Bauleitplanung der Gemeinde Schmitten, Ortsteil Dorfweil, Bebauungsplan „FFW Nord“
Planung eines Feuerwehrgerätehauses in Schmitten-Dorfweil
Anbindung der Alarmausfahrt an die Landesstraße L 3025
Planung eines Regenrückhaltebeckens (offenes Erdbecken) innerhalb der Bauverbotszone
Antrag auf Ausnahmegenehmigung nach § 23 (1) HStrG
Antrag auf Leitungsquerungen im Bereich der L 3025, Gemarkung Dorfweil, Flur I, Flurstücke 76 und 69
Az: 80/dt
Stellungnahme Hessen Mobil

Stellungnahme, SG Entwässerung Hessen Mobil

B-Plan, Feuerwehrgerätehauses „Schmitten Nord“, hier: Vorprüfung Hessen Mobil, Anbindung an die Landesstraße L 3025, zwischen den Ortsteilen Dorfweil und Brombach

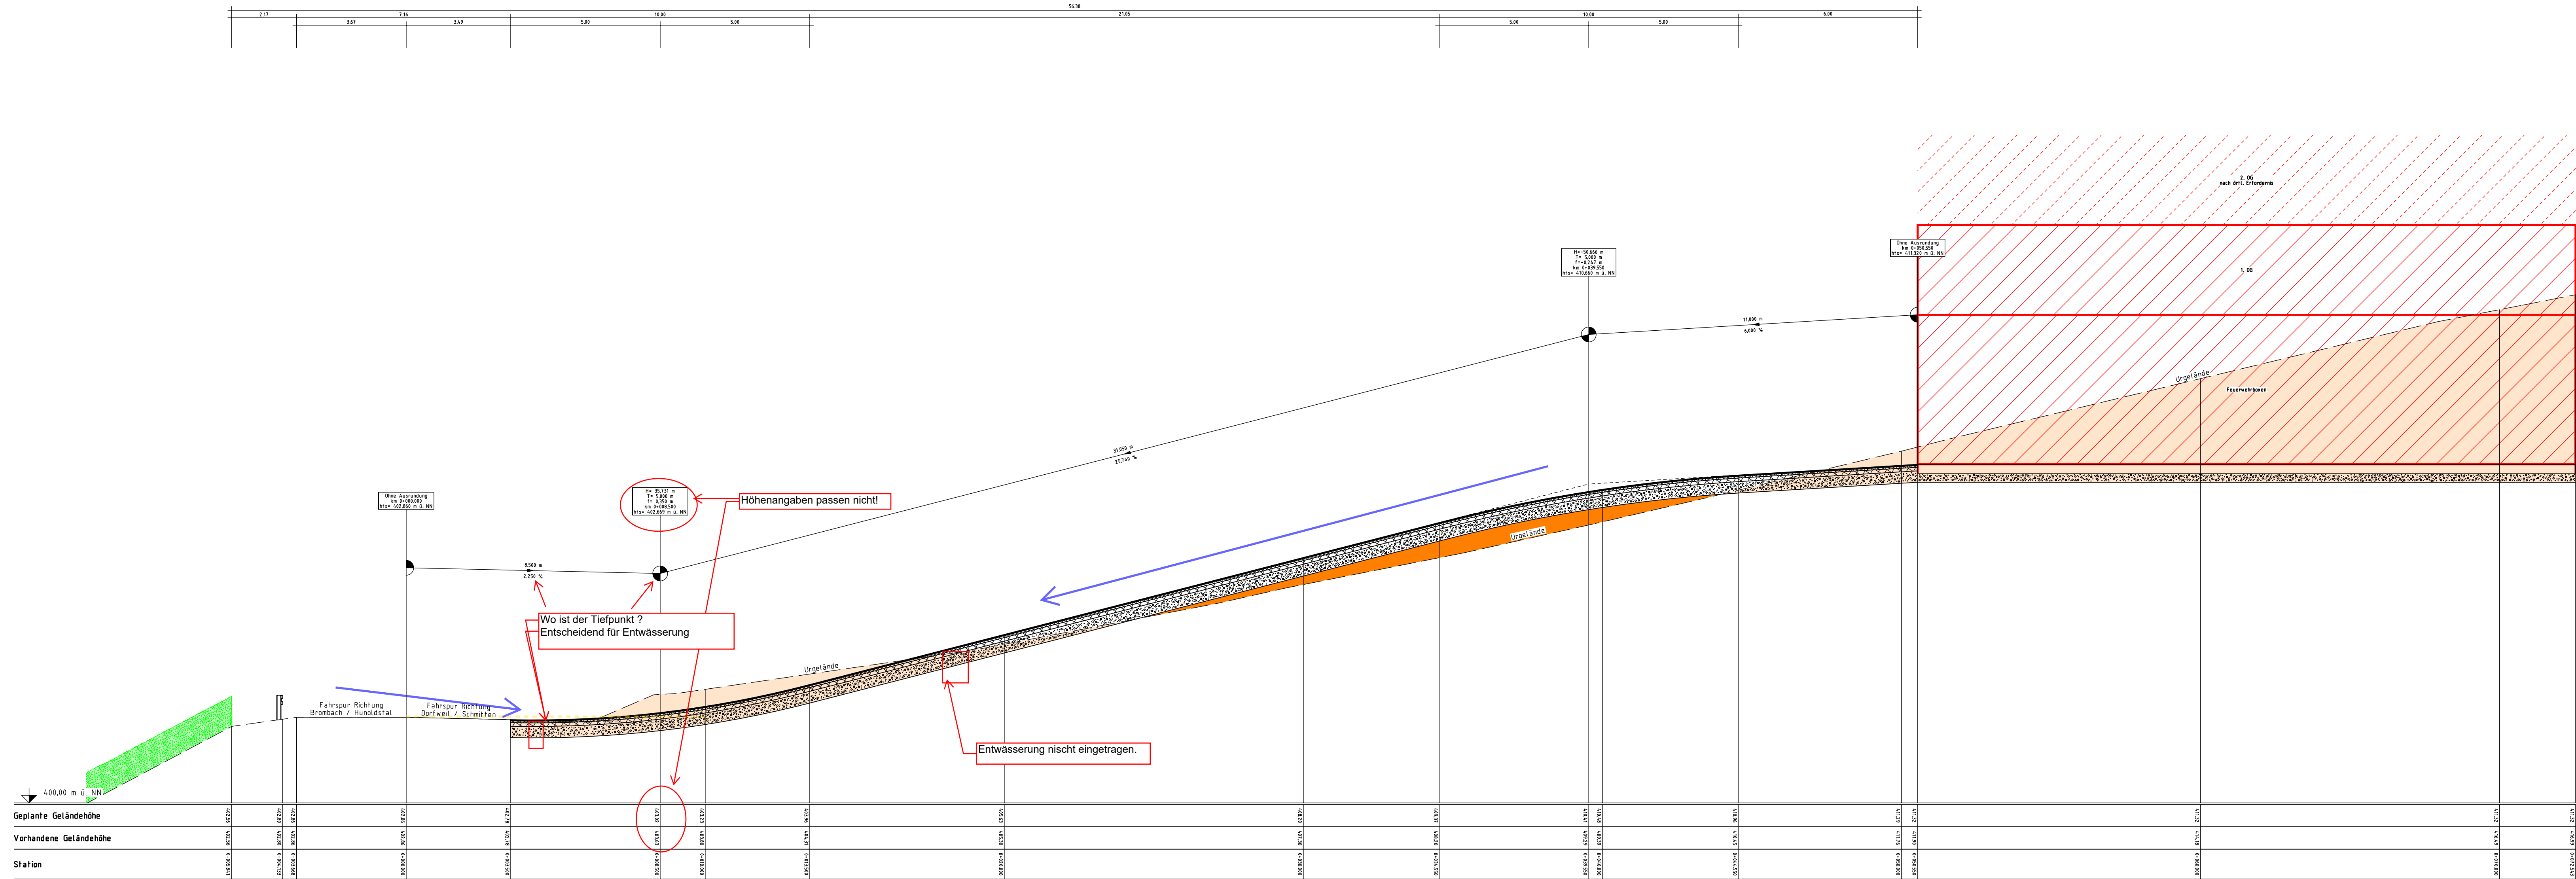
Im Bereich der Ausfahrt ist Beidseitig eine Bordanlage geplant. Insbesondere im Bereich der vor der Ausfahrt würde dies Bordanlage die Straßenentwässerung über Bankett-Böschung-Mulde verhindern. Siehe hierzu bitte auch die Anmerkung zur Bestandsentwässerung.

Im Plan ist diese Fläche ohne Querneigung, mit einer Längsneigung Richtung L 3025 eingetragen. Die Längsneigung beträgt ca. 26%. Die Fläche ist mit einer Bordanlage eingefasst. Somit wird das hier anfallende Oberflächenwasser Richtung L 3025 abgeleitet. Zur Fassung des SOW ist ausschließlich eine schmale Schwerlastrinne im unteren Bereich der Fläche in einem steilen Abschnitt vorgesehen. Aufgrund des starken Gefälles und der sich einstellenden Fließgeschwindigkeit wird diese Art der Entwässerung als nicht ausreichend angesehen. Die Gefahr des Überströmens der Rinne ist hier gegeben. Es wird empfohlen eine andere Art der Entwässerung einzuplanen. So könnte die Fläche mit einer beidseitigen Querneigung zur Linie der Schnittachse A-A errichtet werden. Auf der Schnittachse ist dann eine Rinne einzuplanen die über ausreichende Abläufe verfügt. Die Flächenentwässerung soll detaillierter nachgewiesen werden.

Fläche Einsatzfahrzeuge:
- Abflussmenge, aufgrund der Neigung starke
Fließgeschwindigkeit Richtung L3025
- nur schmale Abflussrinne vorgesehen, kann diese das
Zulaufende Wasser aufnehmen?
- Hier sollte ein anderes Entwässerungsverfahren gewählt
werden (z.B. Flächenneigung beidseitig Richtung
Schnitttasse A-A, Hier dann eine offene Rinne anordnen mit
passenden Abflüssen).

Vortrieb:
- prüfen ob Vortrieb bis zu diesen Schächten

Vortrieb:
- nicht als geschlossenes System
- Wartungsaufwand für HM
- abfließendes Niederschlagswasser der Einfahrt
zur L3025 (ist nicht zu vermeiden)

Bord:
- Behindert Straßenentwässerung über
Bankett-Böschung-Mulde

Verringerung Mulde:
- Entlang der Längsneigung ist der Muldenabfluss in
ausreichender Dimensionierung sicherzustellen

Schwerlastrinne:
- Einleitung OK

Bereich Querneigungswinkel der Straße
Abfluss muss allerdings Richtung Mulde
abfließen

In diesem Abschnitt darf aus entwässerungstechnischer Sicht keine Bordanlage eingebaut werden.

6e) Die Entwässerung im unteren Bereich der Ausfahrt ist ohne Schwerlastrinne zu gestalten (Wartungsprobleme). Siehe hierzu vorherige Ausführungen.

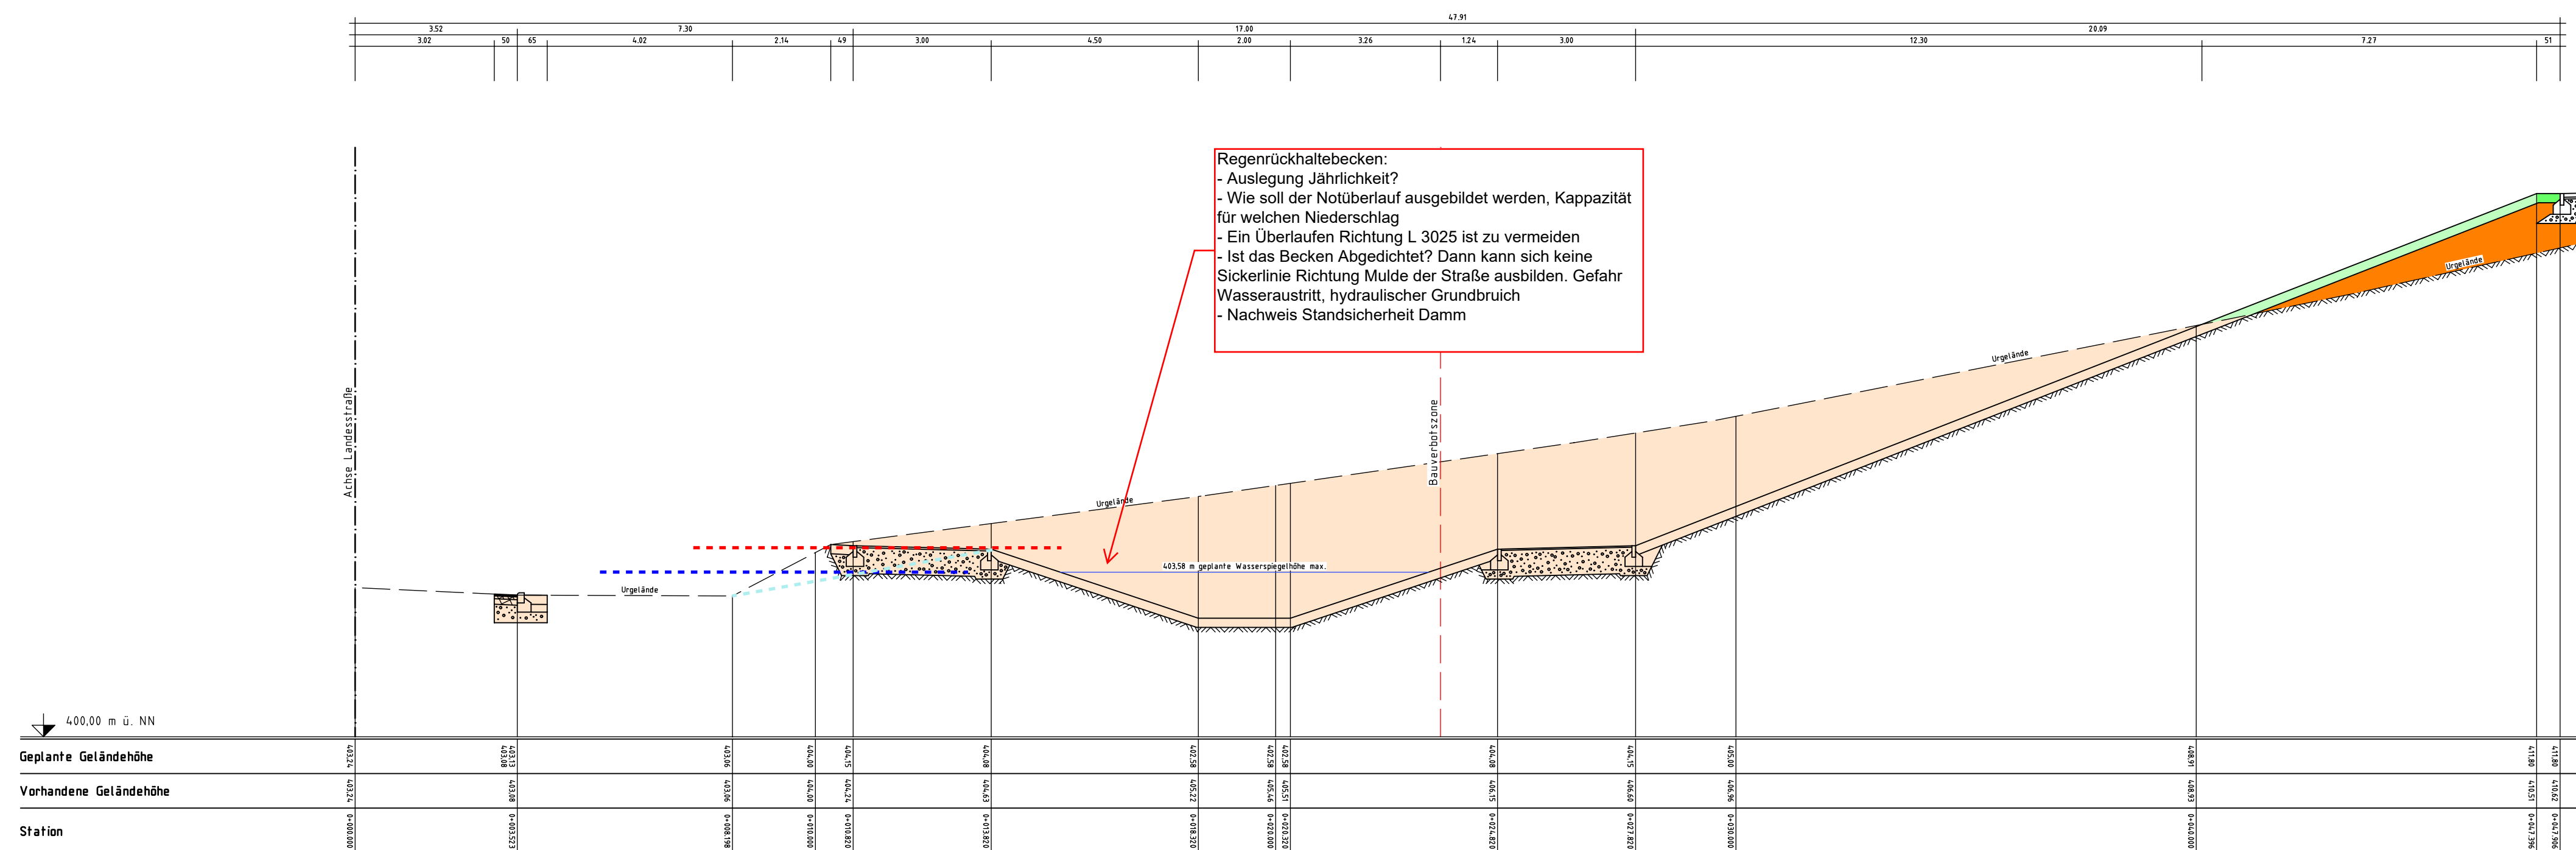
3a) Verschiedene Höhenangaben passen nicht zueinander.

3b) Der Tiefpunkt der Ausfahrt ist festzulegen. Dieser hat im Bereich der Zuständigkeit der Gemeinde zu liegen. Ein Abfluss der Ausfahrt Richtung L3025 darf nicht erfolgen.

Hier ist insbesondere auf den Bereich des Querneigungswechsels der Straße zu achten.

3c) Die Entwässerungsanlagen sind im Schnitt darzustellen.

3d) Dem Plan fehlt die Legende.
